# 東廊東西行天橋餘下工程

# 東廊西行的道路設計

# 東廊東行的道路設計

# 東廊西行的道路設計 優化方案

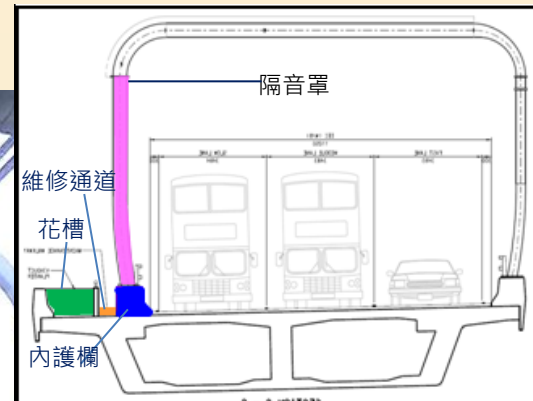
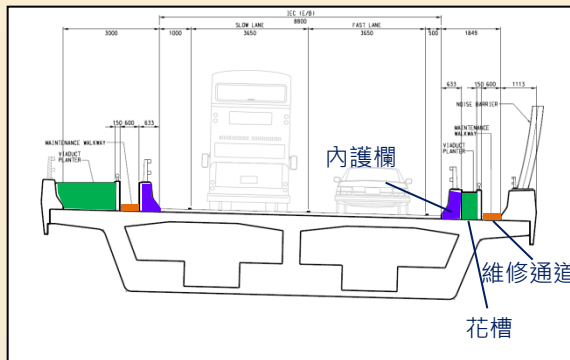
現建議取消由維多利中心至城市花園東廊西行路段左邊花槽及維修通道，以維持西行方向至四線行車。
